Строительство жилого комплекса со встроенными помещениями общественного-делового, коммерческого назначения и поликлиническим учреждением по адресу: г. Чита, ул. 1-я Коллективная

**Конструкции железобетонные.
Лестничная клетка.
Жилая часть**

Полный комплект с изменением №1

24-04-КЖ.2-7.1

| | | | | | | Армирование промежуточной площадки №4 | | 000 "КПСК" | |

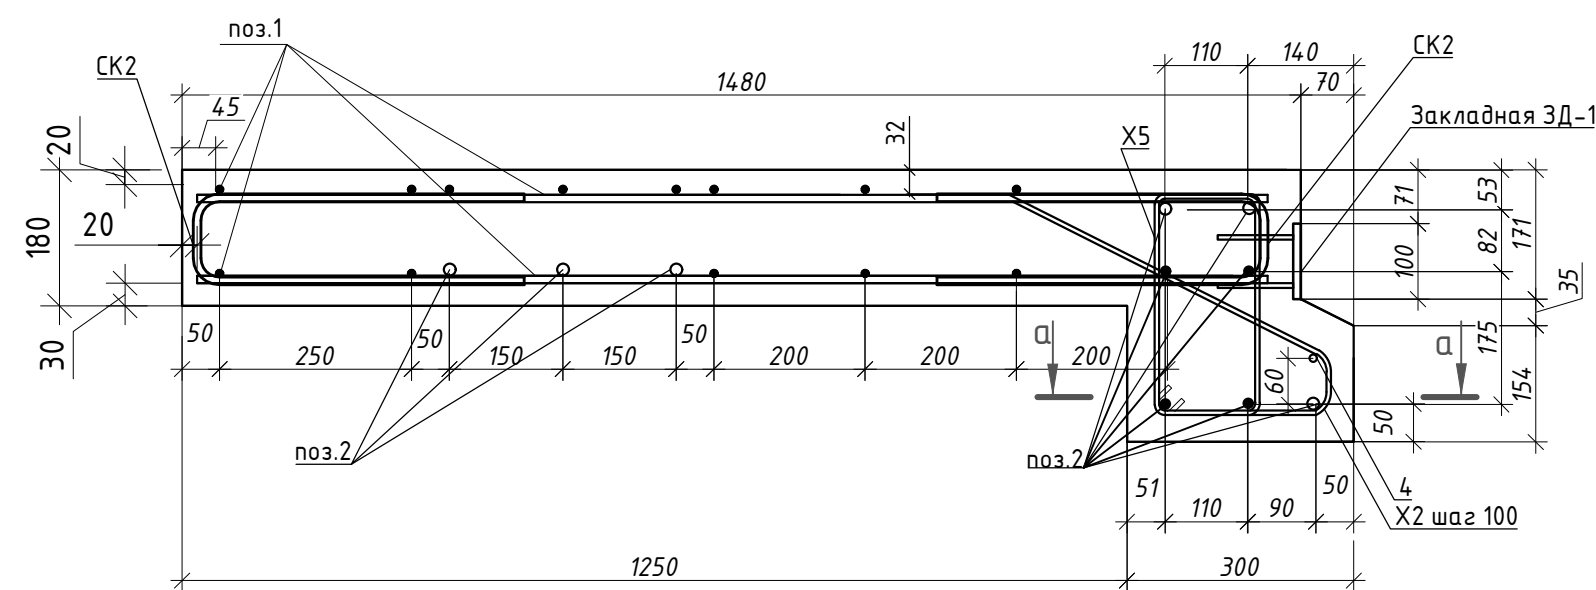
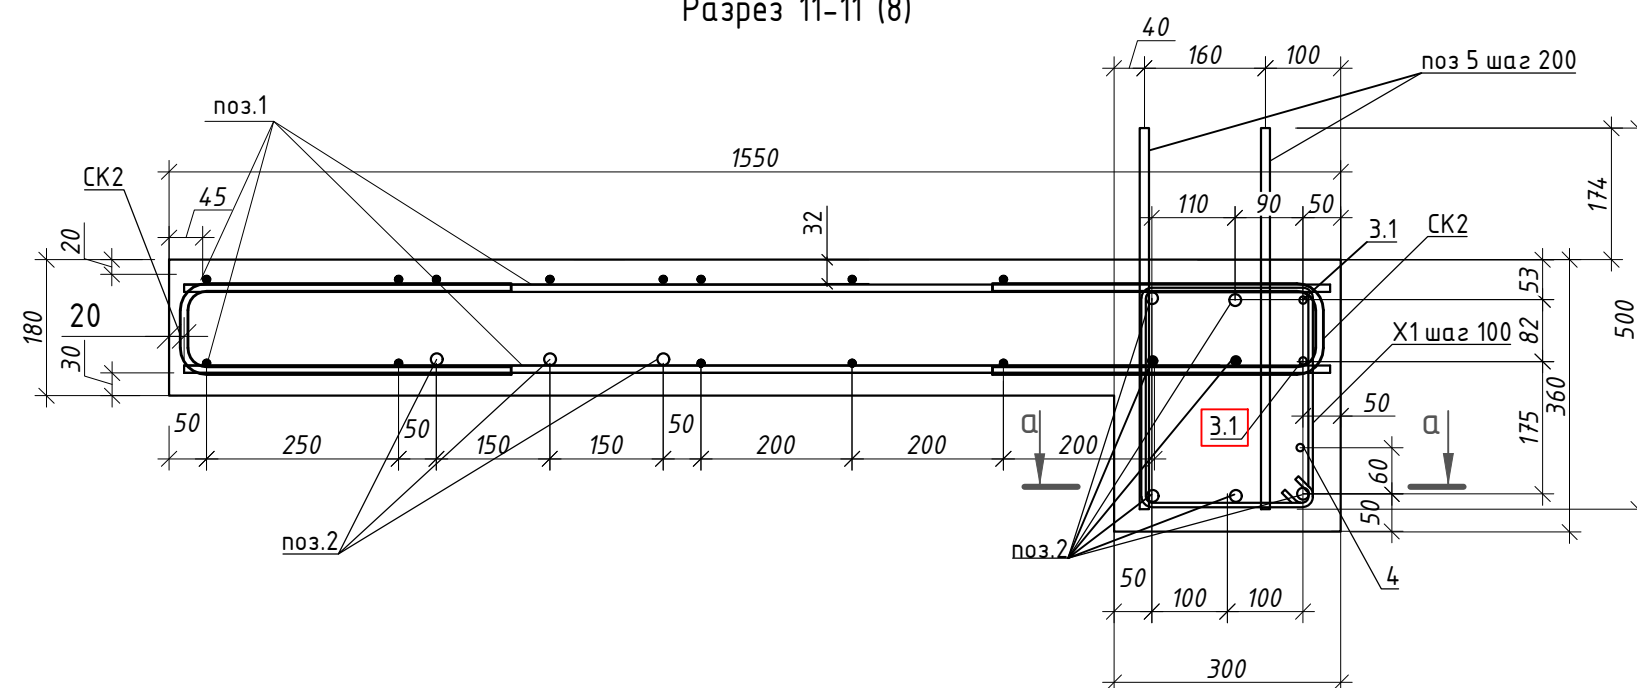
| 1 | 9 | Уточнение маркировки арматурного элемента. Уточнение маркировки позиции на плане. Устранение наложение текста на линии плана. Изменение дублирующей позиции «3» в спецификации элементов. Позиция «3» заменена на «5» Указание маркировки выпусков на «Схема выпусков для монолитного марша (Фрагмент 1)» | | | 5 | Зам. | | | |

Армирование лестничного марша

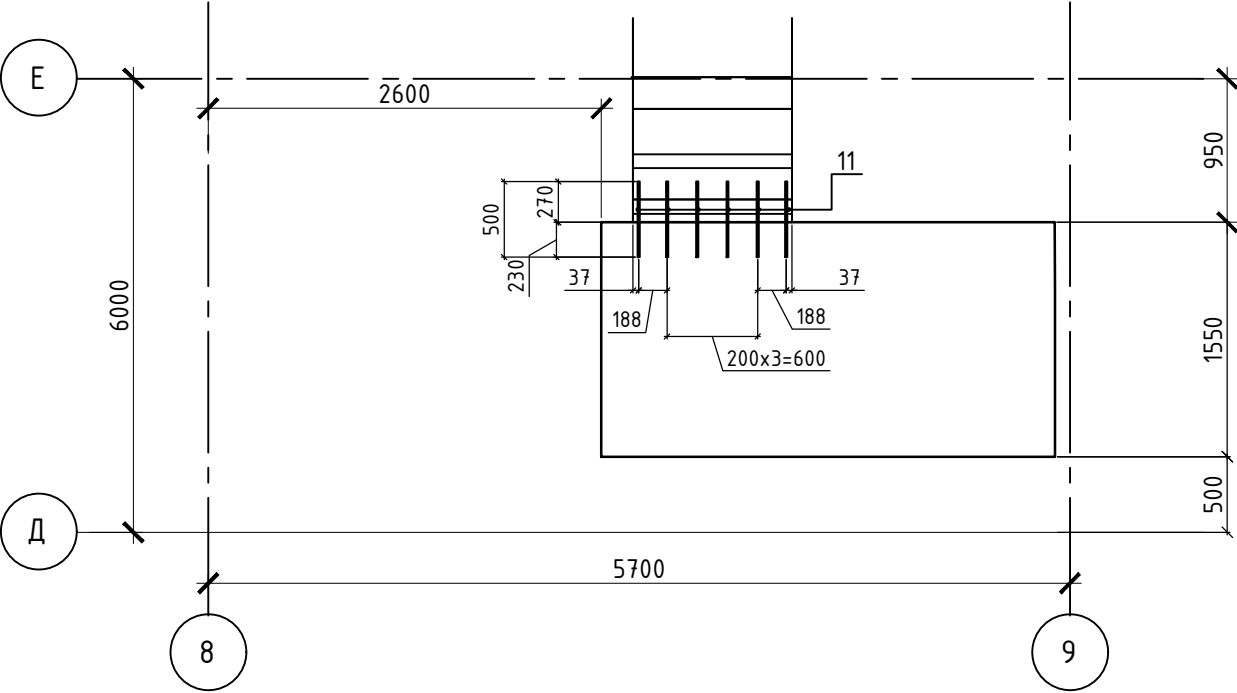
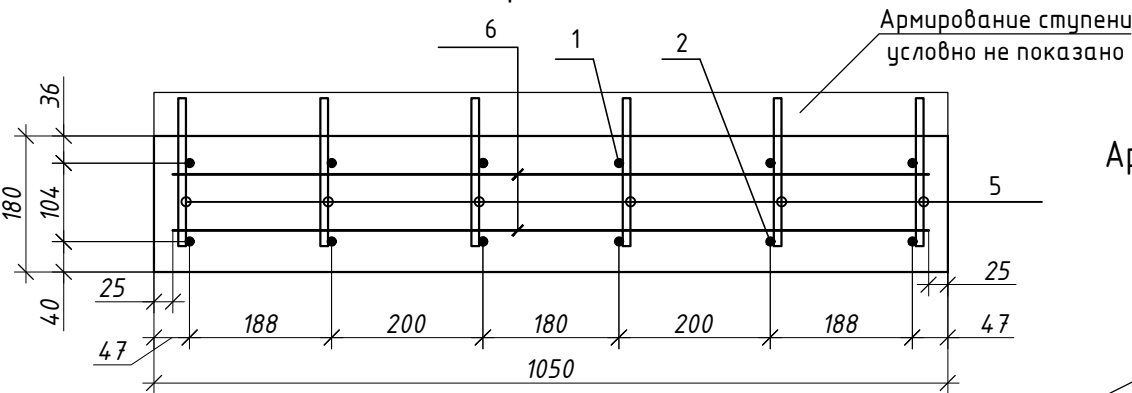
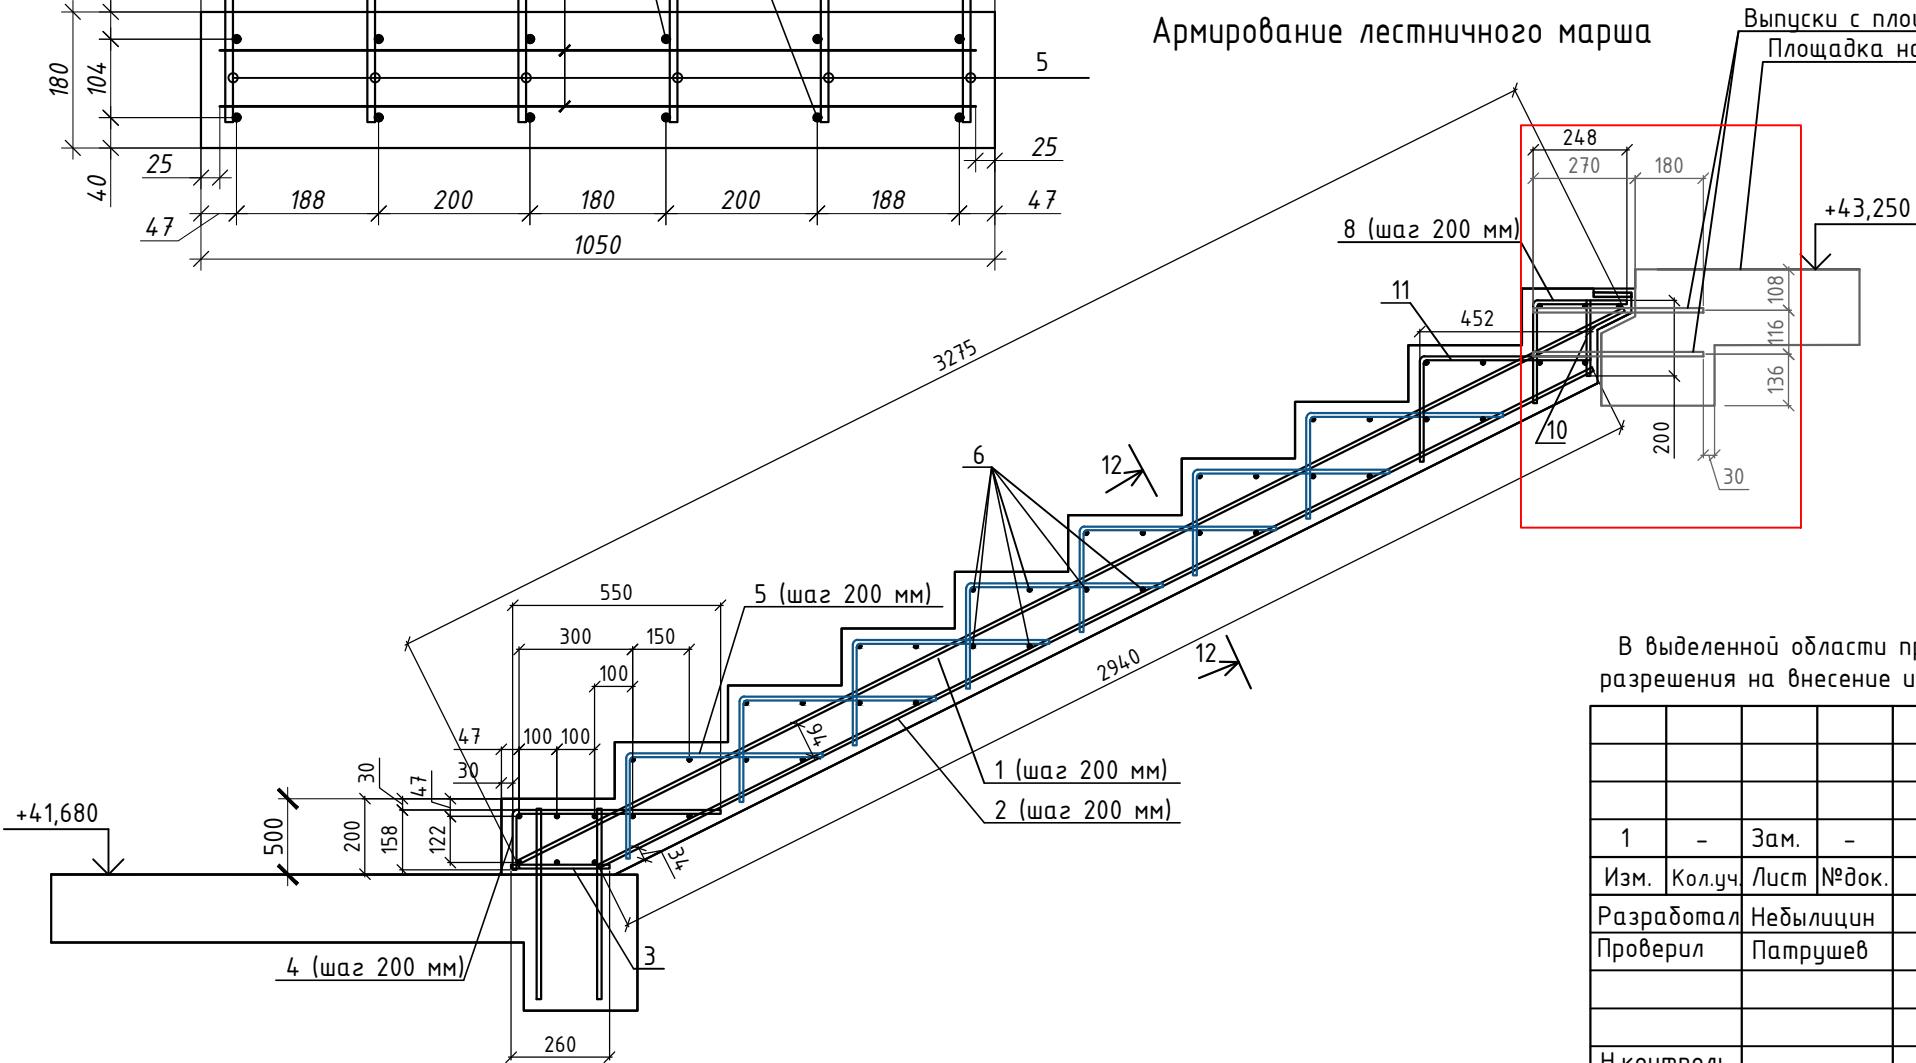
| 1 | 10 | Уточнение наименования площадки. Изменение узлы примыкания монолитного лестничного марша с этажной площадкой. Изменение ведомости деталей Изменение спецификации элементов | | | 5 | Зам. | | | |
